Изменение № 2 ГОСТ Р 51160—98 Автобусы для перевозки детей. Технические требования

Утверждено и введено в действие Приказом Федерального агентства по техническому регулированию и метрологии от 29.10.2007 № 277-ст

Дата введения 2008-01-01

Рисунок Б.2 — Расположение сидений

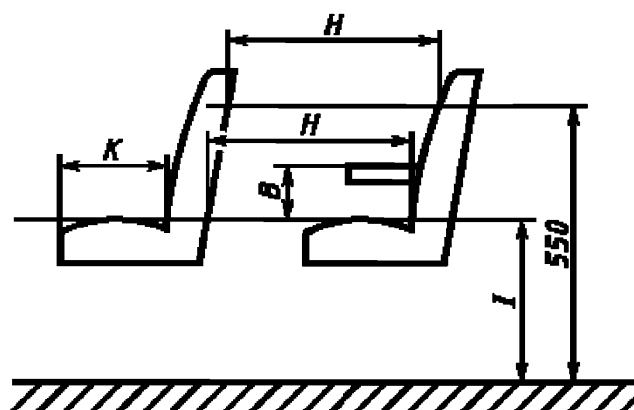
Приложение Б. Рисунок Б.2 заменить новым:
